MÁV-START VASÚTI SZEMÉLYSZÁLLÍTÓ Zrt.

Iktatószám: **16641/2022/START**

Tárgy: 2. számú kiegészítő tájékoztatás a
„Székesfehérvár fordítókorong javítása”
tárgyú beszerzési eljárásban

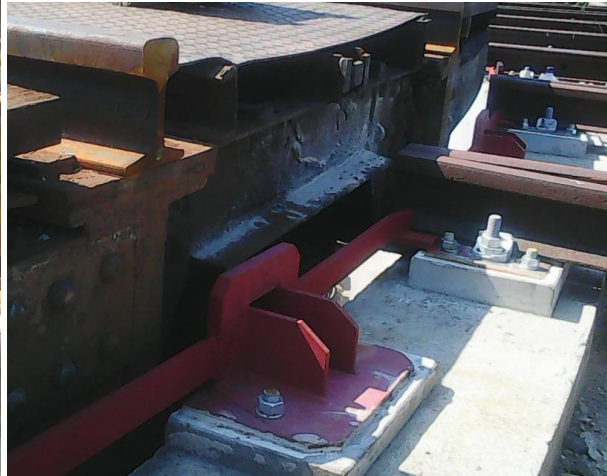
„Támaszöntvények és a szegélygerenda közötti csavarok cseréje" pont esetében kérjük a cserélendő csavarok paramétereit megadni szíveskedjenek. Továbbá jól értelmezzük, hogy csak a hiányzó, ill. sérült csavarokat kell pótolni, cserélni?”

A csavarok tényleges mérete csak kiszereléssel lenne megállapítható, így csak az alábbi rajz szerinti méreteket ismeri Ajánlatkérő. E szerint, 21. tétel M20x37 A38 anyagminőség a régi jelölés szerint. A telephely jelzése szerint az összes csavar cseréje szükséges.
